**Questions et commentaires
pour le projet de parc éolien Le Plateau 2
sur le territoire non organisé de Ruisseau-Ferguson
par Énergie éolienne communautaire Le Plateau S.E.C.**

Dossier 3211-12-184

Le 12 janvier 2012

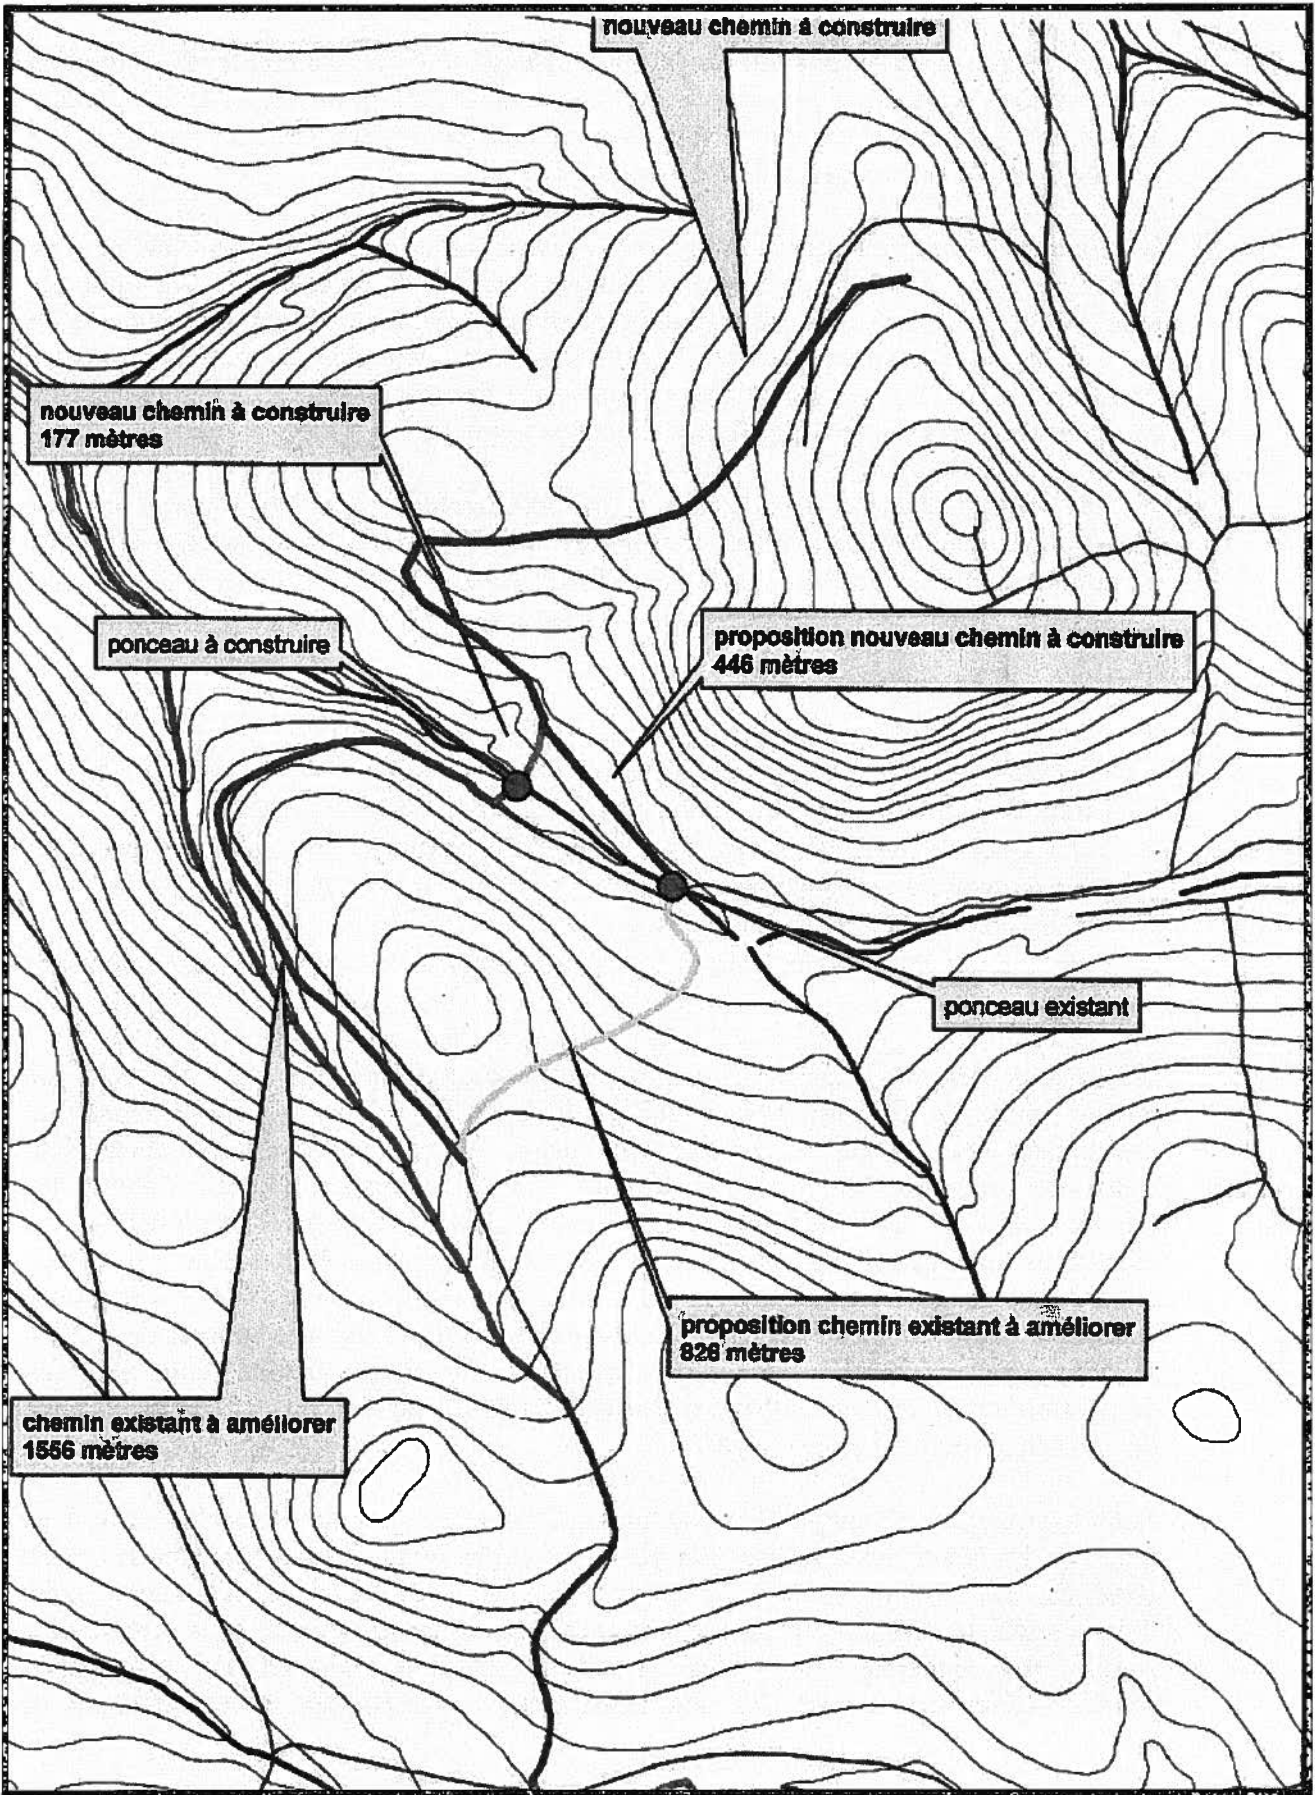
À la suite de l'analyse de la localisation de la voirie, le MRNF s'interroge sur la section de chemin qui débute à l'éolienne numéro 3 et qui conduit aux éoliennes numéros 7, 8, 9 et 10. Il a préparé une carte afin d'illustrer son questionnement (voir page suivante). La section de chemin existante à améliorer, d'une longueur de 1 556 m (en bleu), longe un ruisseau et nécessite la pose d'un nouveau pont ou ponceau. Le MRNF suggère un tracé qui éviterait d'avoir deux traverses de ruisseau distantes d'environ 350 m. Cette option éviterait également de longer le ruisseau en plus de raccourcir de 500 m le tracé initial. L'initiateur devra fournir la précision suivante :

Pourquoi ne pas construire un nouveau chemin d'une longueur d'environ 450 m (en mauve sur la carte jointe) qui rejoindrait la traverse existante du ruisseau et, en complément, améliorer le chemin existant (en jaune sur la même carte)?

Sur cet aspect, le MRNF souhaite avoir des discussions avec l'initiateur afin de convenir d'un tracé avant les étapes subséquentes de l'analyse de l'étude d'impact.
